**Паспорт доступности
объекта социальной инфраструктуры (ОСИ)
№ 1**

- 1.1. Наименование (вид) объекта: МБУ ДО СШОР г. Пыть-Ях, спортивный зал бокса;
1.2. Адрес объекта: 628380, ХМАО-Югра Тюменской области, г. Пыть-Ях, 6 мкр. "Пионерный", дом 33;
1.3. Сведения о размещении объекта:
- часть отдельно стоящего 2-х этажного здания: деятельность осуществляется на 1 этаже, общая площадь 871.8 кв.м.;
- наличие прилегающего земельного участка: нет;
1.4. Год постройки здания 1982, последнего капитального ремонта: _____;
1.5. Дата предстоящих плановых ремонтных работ:
Текущего: _____,
Капитального: _____;

Акт обследования
объекта социальной инфраструктуры к паспорту доступности ОСИ

Фото 16

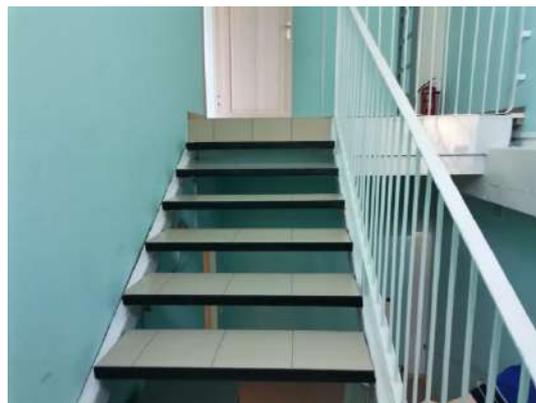
3.2	Лестница (внутри здания)	Есть	---	14, 15, 16, 17, 18	- Ограждения, на лестницах, расположенных внутри здания, не соответствуют требованиям, что является	К, С, О	<p>Произвести установку и/или ремонт ограждений лестниц, расположенных внутри здания, с установкой нетравмирующих завершений, с удлинением в пределах 0,3 м., относительно марша лестницы.</p>	ТР

<p>нарушением СП. 59.13330.2020, ГОСТ Р 51261-2017;</p> <p>- Отсутствует противоскользящая, контрастная маркировка ступеней;</p> <p>- Отсутствует тактильное обозначение протяженности маршей лестниц, обозначение этажей;</p>		<p>- Обустройство противоскользящей полосы на проступях ступеней каждого лестничного марша. Краевые ступени лестничного марша обустроить одной или несколькими противоскользящими полосами, контрастными с поверхностью ступени, (например желтого цвета), имеющие общую ширину в пределах 0,08 – 0,1 м. Расстояние между контрастной полосой и краем ступени – от 0,03 до 0,04 м. Промежуточные ступени допускается обустраивать одной противоскользящей полосой, шириной до 0,03 м. Цвет полосы применяется как контрастный, так и нейтральный либо в тон поверхности проступи (СП 59.13330.2020 п. 5.1.13);</p> <p>Дополнительно:</p> <p>- Перила каждого лестничного марша обеспечить тактильными указателями продолжительности пути, расположенными по схеме – I, II, III (где I – начало пути, II – середина пути, III- окончание пути. Тактильные символы I и III наносятся не менее чем за 0,3 м. до окончания перепадов высот);</p>

Фото 27

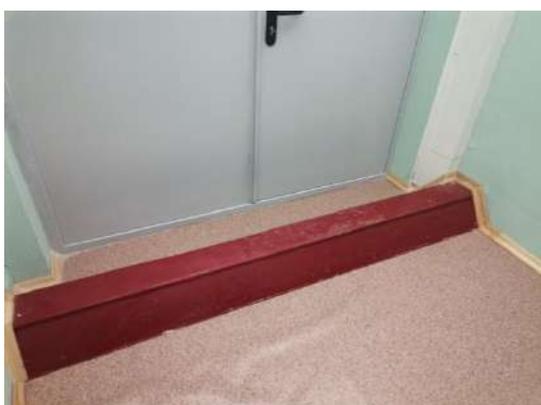
3.6	Пути эвакуации (в т.ч. зоны безопасности)	Есть	---	28, 29, 30, 31, 32, 33, 34, 35,	- Отсутствует специальное оборудование для организации	К, О, С, Г, У	- Оборудовать эвакуационные выходы, незадымляемые зоны безопасности, с учетом перепадов высоты, специализированными	ТР

36, 37	<p>эвакуации, в случае возникновения ЧС, для различных нозологий инвалидности и МГН;</p> <p>- Отсутствует информация о направлении движения к эвакуационным выходам, световые извещатели (световые маяки);</p> <p>-Отсутствует оборудованная незадымляемая зона;</p>	<p>устройствами, для обеспечения своевременной эвакуации посетителей в случае возникновения ЧС;</p> <p>Обеспечить наличие:</p> <ul style="list-style-type: none"> - Размещение тактильной таблички с нанесением пиктограммы «эвакуационный выход» размером не менее 200х200 мм; - Размещение тактильной таблички с нанесением пиктограммы «направление движения» размером не менее 150х150 мм с размещением на путях движения по направлению к эвакуационным выходам; <p><i>Обеспечить на объекте, в рамках исполнения требований ГОСТ 12.1.004-91, ГОСТ Р 12.2.143-2009, а именно: наличие фотолюминесцентной эвакуационной системы с размещением на путях движения и эвакуации посетителей, включая людей с инвалидностью и МГН;</i></p> <p><i>Обеспечить расчетное количество Эвакуационных кресел(ЭЛКС) Самоспас;</i></p> <p><u><i>Данные мероприятия выполняются после проведения расчета пожарных рисков (с учетом инвалидов и МГН) и разработкой задания на проектирования путей эвакуации.</i></u></p>
